Grupo 01 – Caracterização do Rompimento

Documento Executivo – Capítulo 2 PRSA

REUNIÃO TÉCNICA SOBRE CAPÍTULO 2 – DOCUMENTO EXECUTIVO
GRUPO 01 – CARACTERIZAÇÃO DO ROMPIMENTO

12/09/2023

Cadeia de degradação de etenos clorados

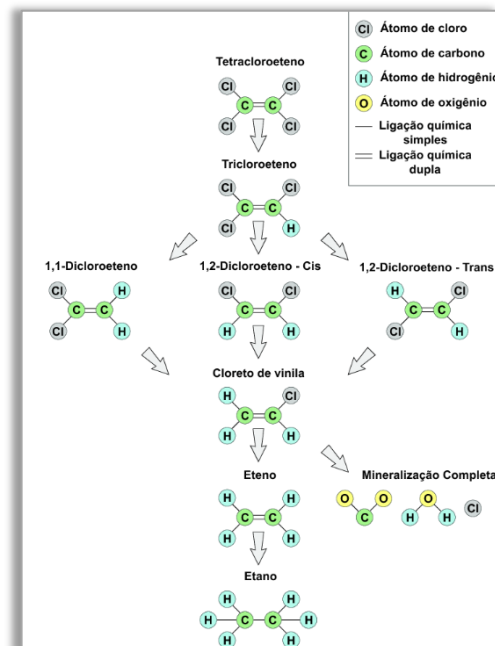
“A AECOM mantém a indicação para que a VALE **avalie as condições de atenuação naturais do solo**, detalhando quais são os parâmetros susceptíveis de serem depurados.”

O referido ID solicita informações sobre a necessidade de **avaliação das condições de atenuação naturais do solo**, detalhando quais são os parâmetros susceptíveis de serem depurados (ensaios de lixiviação físico química).

- A atenuação natural é uma metodologia utilizada no processo de Gerenciamento de Áreas Contaminadas na etapa de remediação adotada em locais ou terrenos com a presença de compostos orgânicos voláteis (VOC) ou semi voláteis (SVOC);
- O método de remoção de rejeito no Ferro-Carvão é a escavação e disposição em cava conforme PMR;
- O rejeito possui como substâncias químicas de interesse principais os metais, sendo estes caracterizados no âmbito do Programa de Caracterização de Rejeitos (PCA);
- Máquinas, insumos entre outros resíduos com potencial de contaminação, por orgânicos, que foram carreados pelos rejeitos, são gerenciados no âmbito do PIGRR e PGAC (PCA).

Entende-se que os **resultados obtidos até o momento**, âmbito dos programas em execução pelo PRSA (PL_0_P-1) + PCA (Programa de Caracterização do Rejeito + PIGRR + PGAC) + PMR, **subsidiarão o atendimento da recomendação na próxima revisão do Capítulo 2.**
